Legenda

errori grafici

Documento: **Piano delle Regole**

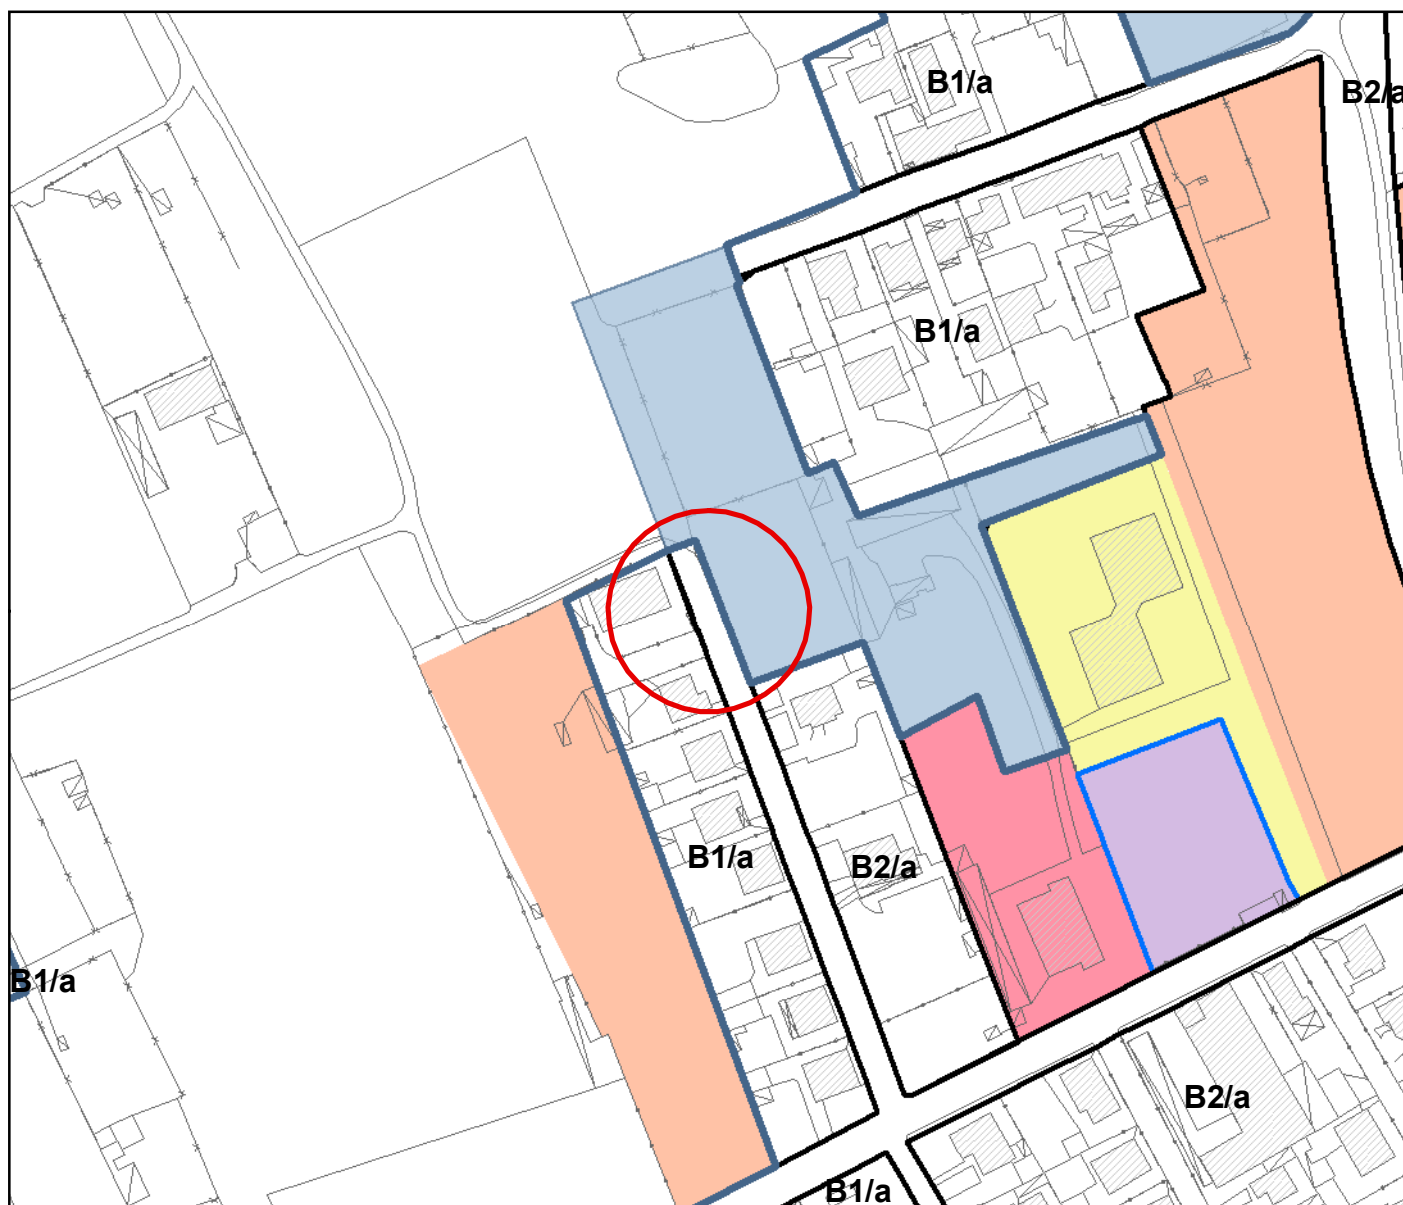
errato allineamento tra perimetro ambito, area di trasformazione e linea stradale

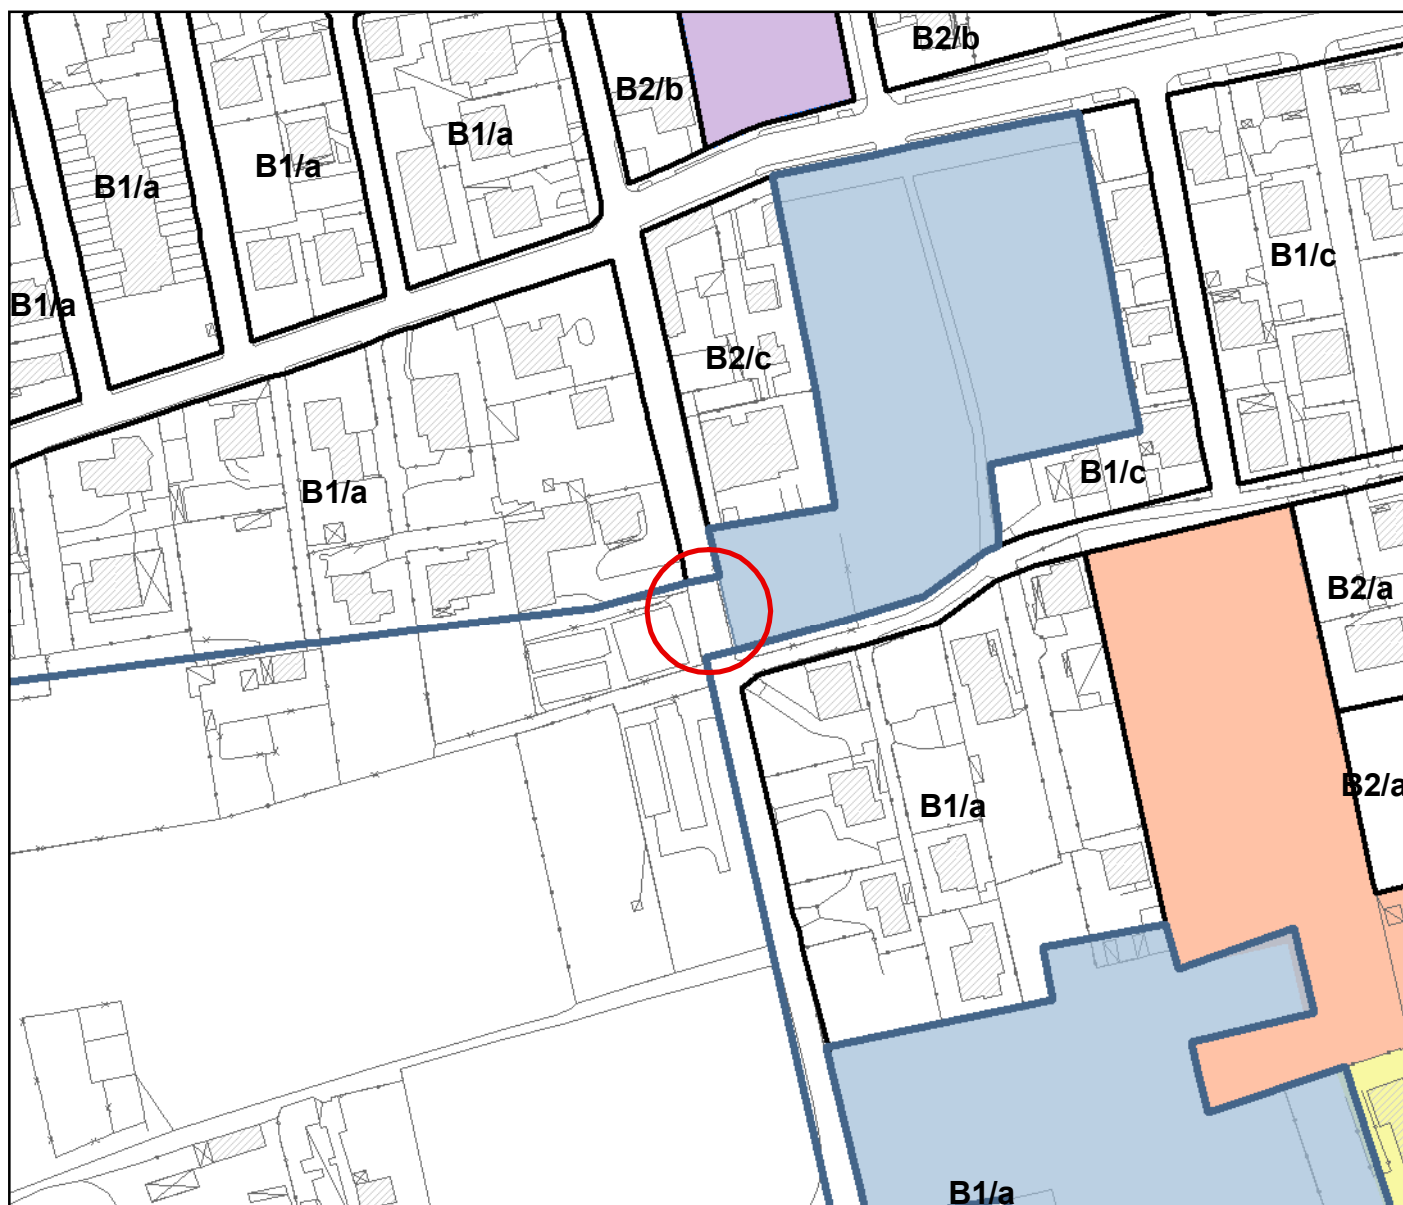
errato allineamento tra perimetro area di trasformazione e linea stradale

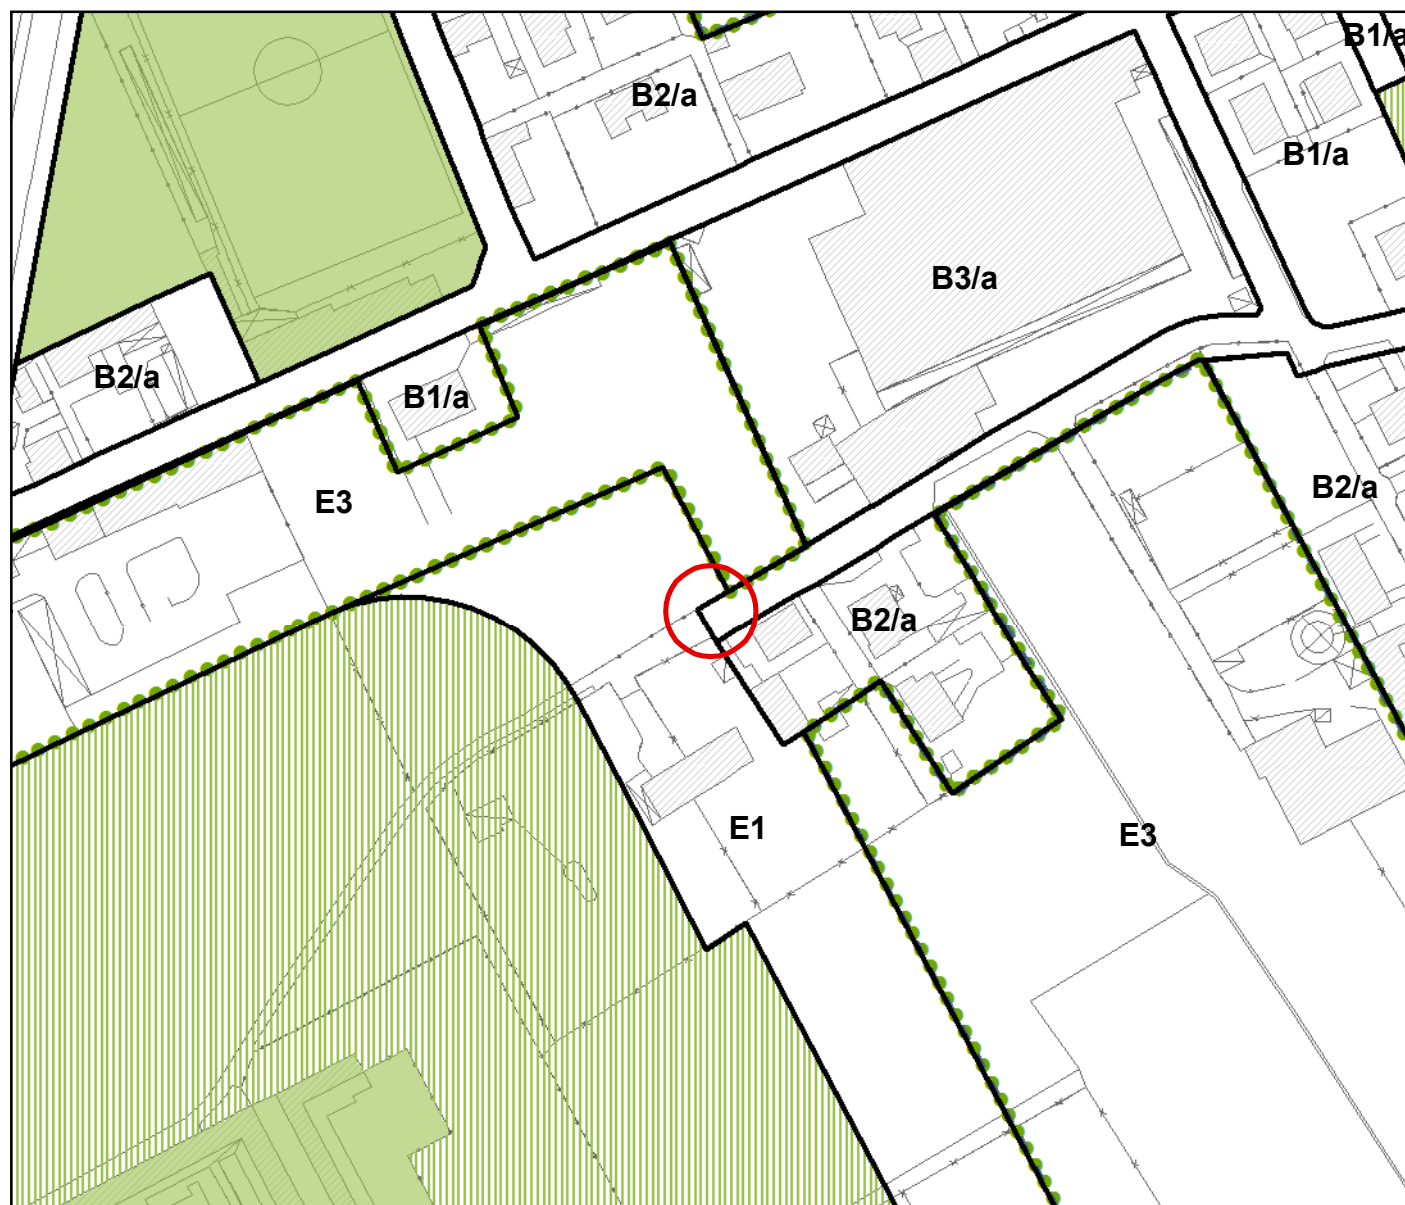
errato allineamento tra limite subambito E1 e linea stradale
